評価書案に係る見解書

—ザ・モール瑞穂新築事業—

名 称：ザ・モール瑞穂新築事業

表-4 評価書案について提出された主な意見とそれらについての事業者の見解の概要

図3-2-2 配置計画図

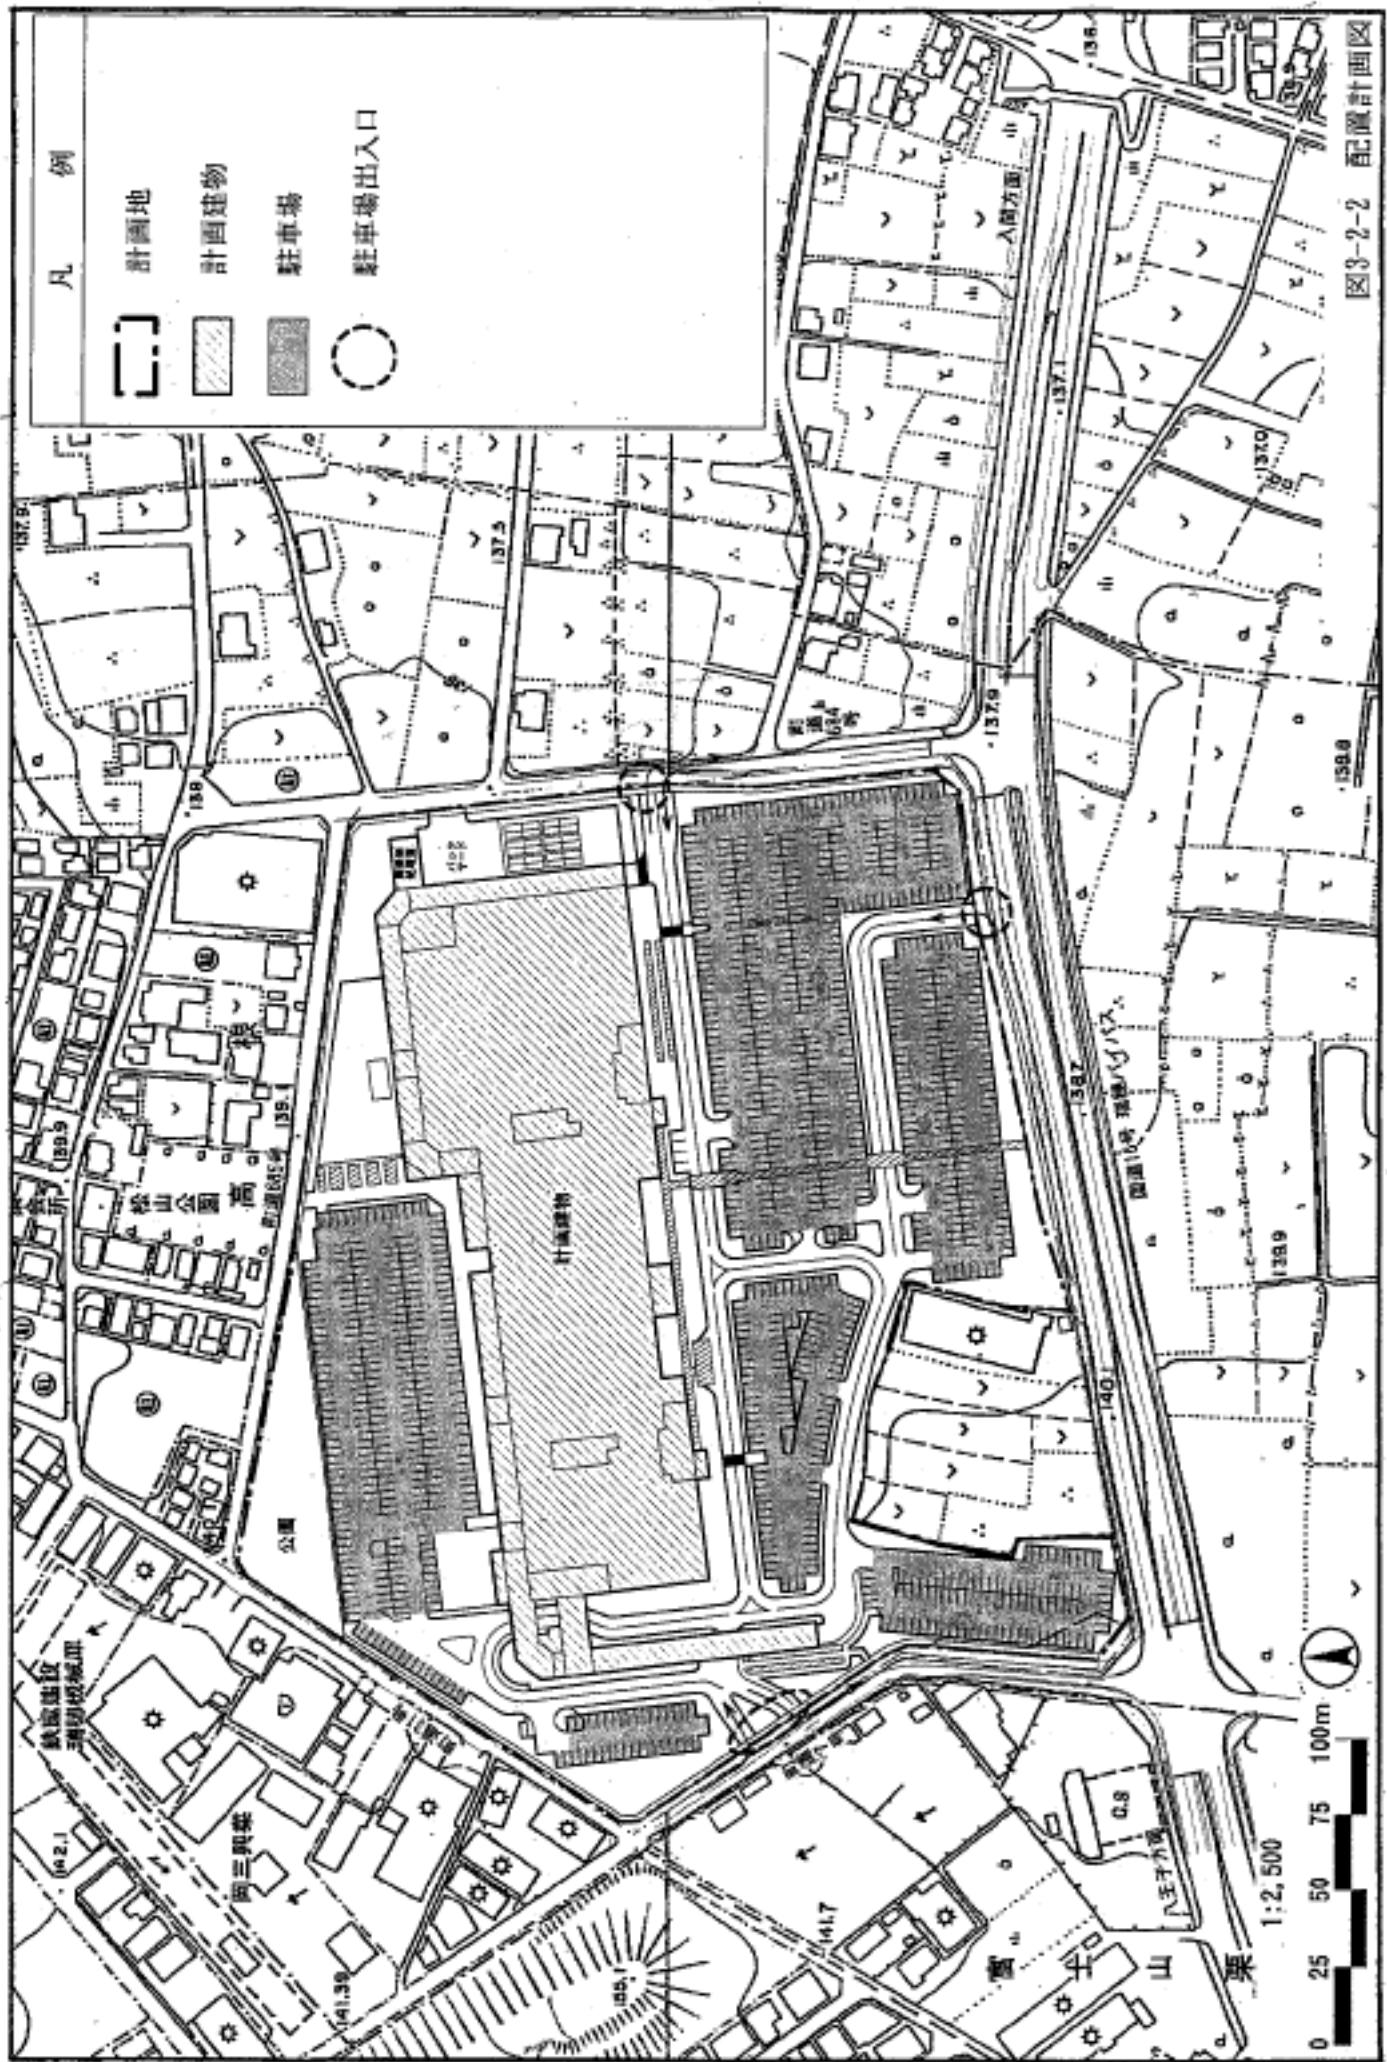
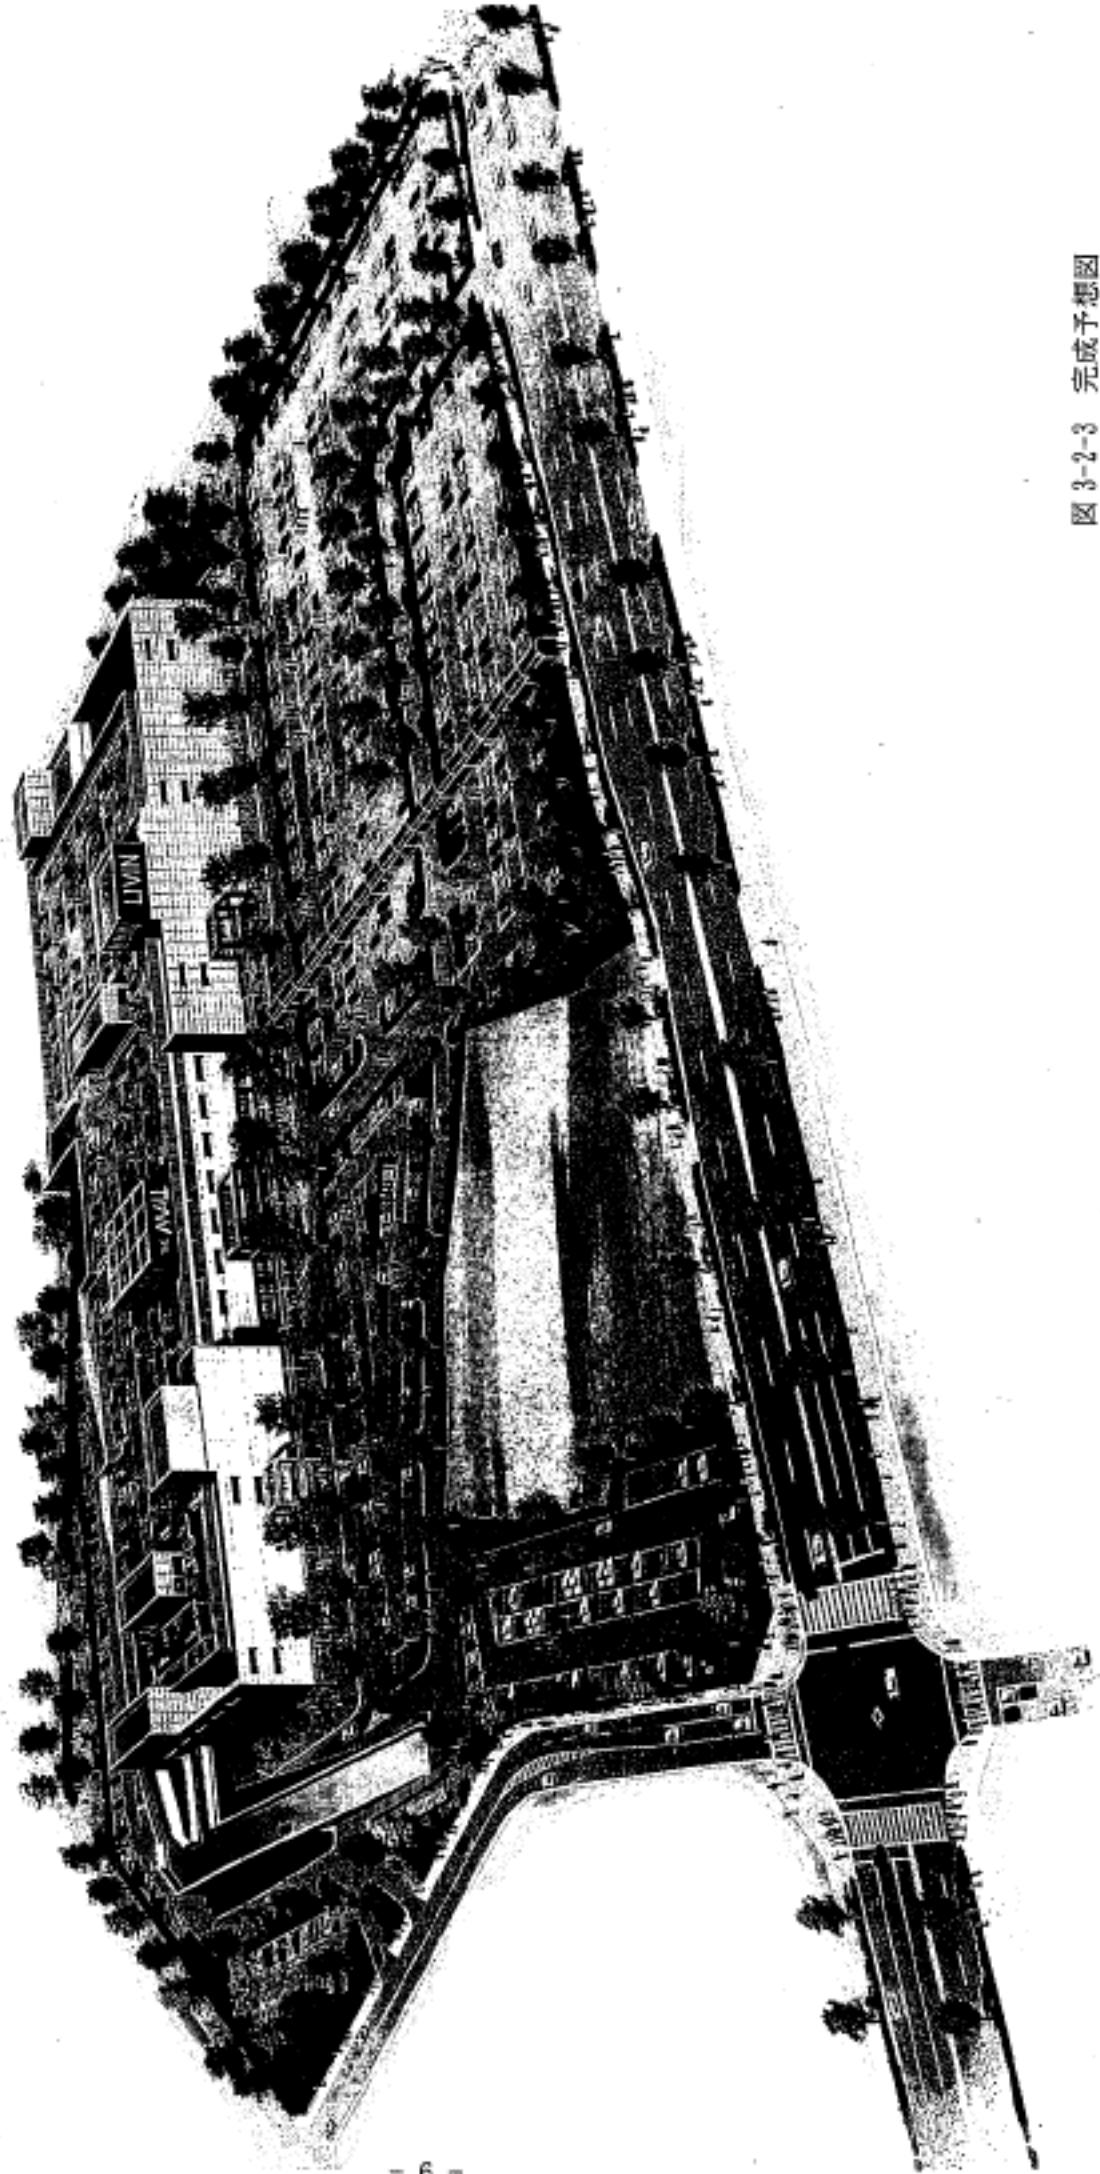
予測している道路は国道16号と町道7号に言及しているに過ぎず、そのほかの当該地を囲む道路については何ら触れていない。交通量と流れについては、住民感覚で考えれば、青梅市新町や今寺地区方面からは都道179号線から町道7号線へ入り南進して来店する。同様に当該地に対し北方に位置する入間市方面(狭金子駅方面)からも町道7号を南進して来店するであろうことは容易に想定できる。町道7号を利用する推定台数がかなり少なく現実的でない。

来店車両の誘導及び出入口の位置等(図3-2-2配置計画図 P.5 参照)については、交通管理者と協議を行い計画しました。出入口については、国道16号瑞穂ババスが地域間を結ぶ幹線道路であること、走行速度が早いことなどから、入口のみとし、計画地に接する町道7号及び町道684号に出入口を計画しました。

町道31号及び町道685号については、幅員6m程度と狭隘であるとともに、住宅地内の生活道路とされていることから、瑞穂町との協議において、来店車両の経路としては避ける必要があるとされました。このことから、国道16号瑞穂ババス側を発生集中交通量の経路としました。この経路をより利用しやすくするため、
